Oficio No. STHV-DMPPS- 4302  
DM Quito, 23 AGO 2018  
Ticket GDOC N° 2017-175232

**Asunto:** Determinación de la viabilidad del  
proyecto San José

**Asunto:** Informe criterio técnico ambiental Proyecto "San José"

**CRITERIO TÉCNICO DEL PROYECTO URBANÍSTICO ARQUITECTÓNICO ESPECIAL (PUAE) "SAN JOSÉ"**

Figura 3 Características generales de la propuesta  
Fuente: Plan General Proyecto San José

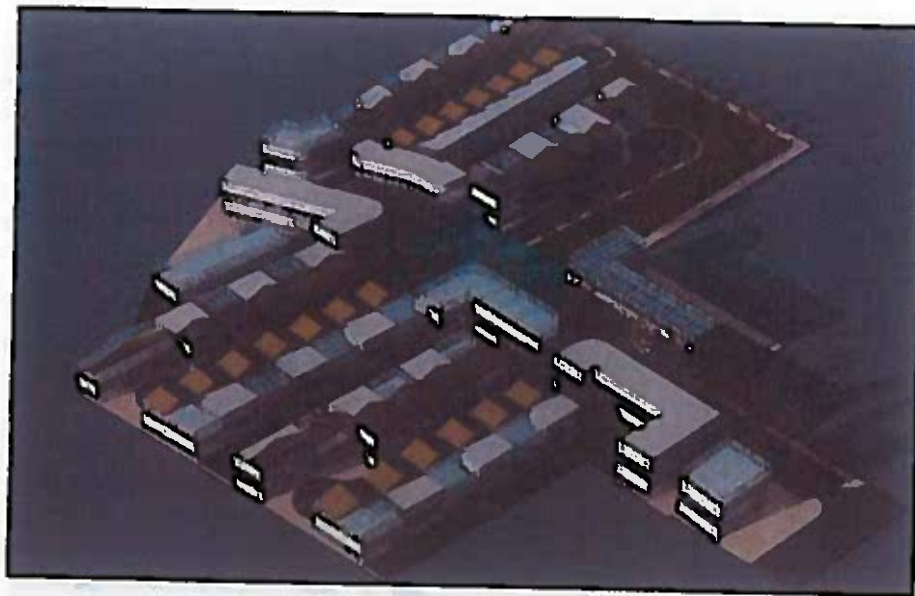
- Es necesario un análisis de la capacidad vial, con los correspondientes niveles de servicio de la calle Francisco de Orellana, sus intersecciones, tramos viales existentes y propuestos (bulevar) dentro del área de influencia directa del proyecto, de forma que éstos sean óptimos en el escenario de inicio de funcionamiento del proyecto y aceptables a 5 y 10 años de proyección. Los resultados de este análisis determinarán las condiciones viales necesarias a tomarse en cuenta en la propuesta y desarrollo del proyecto.

- El diseño del Bulevar, deberá contemplar elementos de pacificación de tráfico que puedan garantizar las velocidades promedio de circulación que se tengan previstas en el proyecto.

- Se deberá realizar el proyecto de señalización vial de toda el área que abarque el estudio.
- La actual propuesta contempla locales comerciales y zonas de servicios, por lo que el promotor deberá prever de bahías de carga y descarga al interior del predio.

- La propuesta deberá considerar estacionamientos para personas con discapacidad en las zonas de comercio, conforme lo dispuesto en la Ordenanza Metropolitana No. 172, la cual señala 1 estacionamiento para personas con discapacidad por cada 25 plazas.
